betreft: vergunning Wet milieubeheer Flevocentrale

Datum: 8 november 2006
Ref.: GL/GvL/Lvl/FA 17211-1-NO
Betreft: Akoestische aspecten nieuwbouw Flevocentrale

Zienswijze met betrekking tot de ontwerpbeschikking Electrabel Flevocentrale

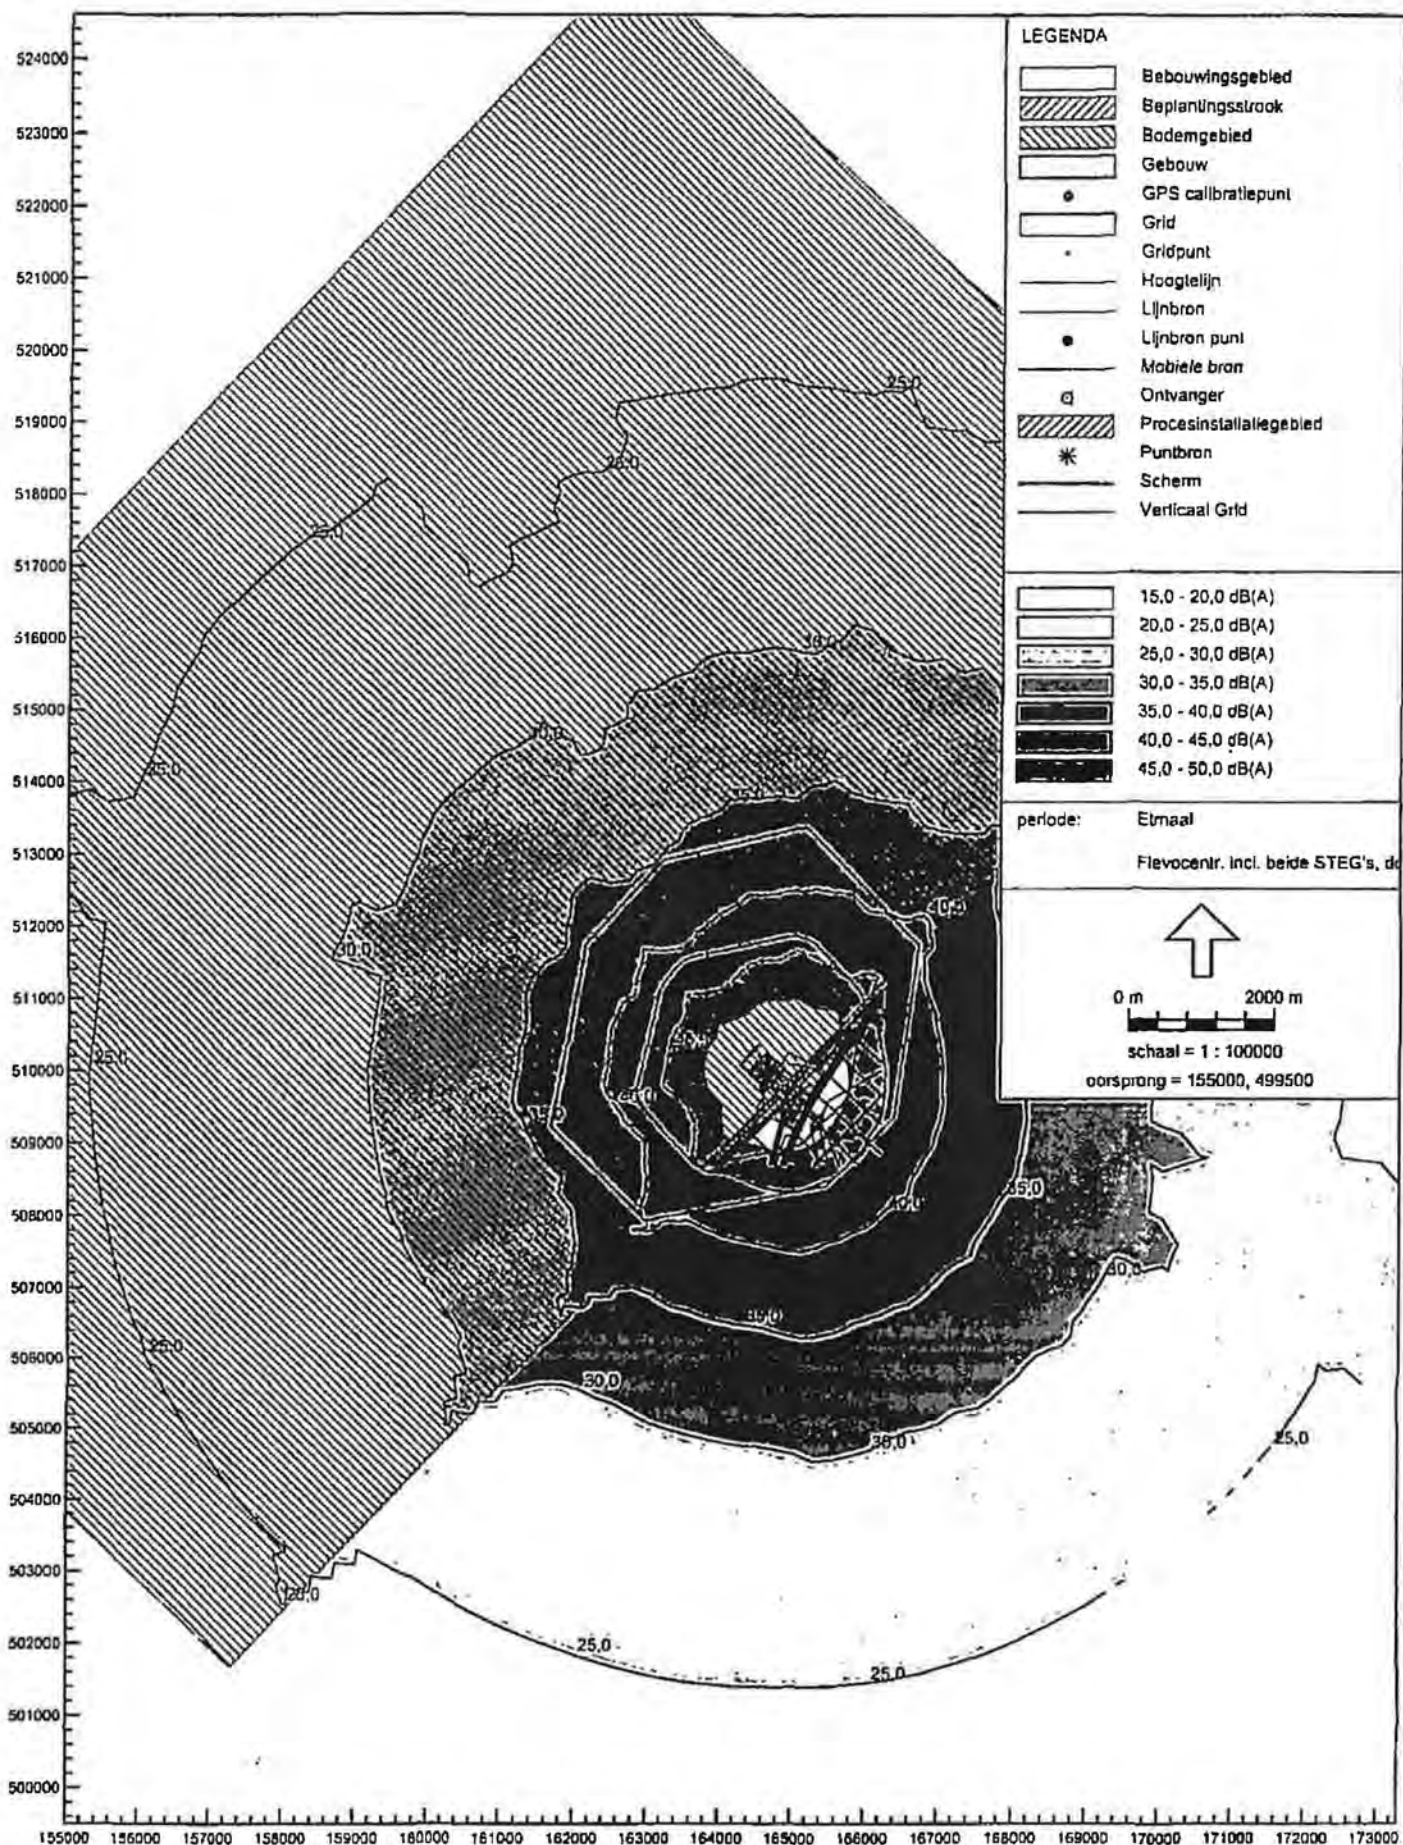
Wij missen informatie over de effecten van de geluidemissie op de stiltebeleving in natuur en recreatiegebieden. Het Markermeer, IJsselmeer en de vogelconcentratiegebieden trekken grote aantallen recreanten, voor wie de stiltebeleving een belangrijk aspect is. Op en langs het water zal het achtergrondgeluidsniveau met zwakke wind in de orde van 30 dB(A) bedragen. Zien wij het - extrapolierend - goed dat de centrale (met een gigantisch geluidsvermogen gelegen midden in een - acoustisch hard - wateroppervlak) dan op meer dan tien km afstand hoorbaar is en dat dus in een groot gebied de stiltebeleving minder goed is? Wij vinden dat onderzoek nodig is om te bepalen hoe dit verstoorde gebied kan worden verkleind. Een geluidsreductie met 5 dB(A) op de zonepunten overdag zou veel betekenen. Welke geluidsbronnen van de centrale zijn voor grote afstanden het meest bepalend?

In figuur 1 zijn de "voor grotere afstanden" berekende etmaalwaardecontouren weergegeven. De etmaalwaarde is de hoogste waarde van de navolgende drie grootheden:

In het MER en in het akoestische rapport dat bij de Wm-vergunningaanvraag is gevoegd zijn onder meer de 45 en 50 dB(A) etmaalwaardencontouren aangegeven (zie rapport F 17211-3, figuur 4). In figuur 1 bij deze notitie zijn (teneinde de relatie te kunnen leggen tussen de beide figuren) deze contouren eveneens ingetekend (het paarse vlak is begrensd door de 45 en 50 dB(A) etmaalwaardecontour).
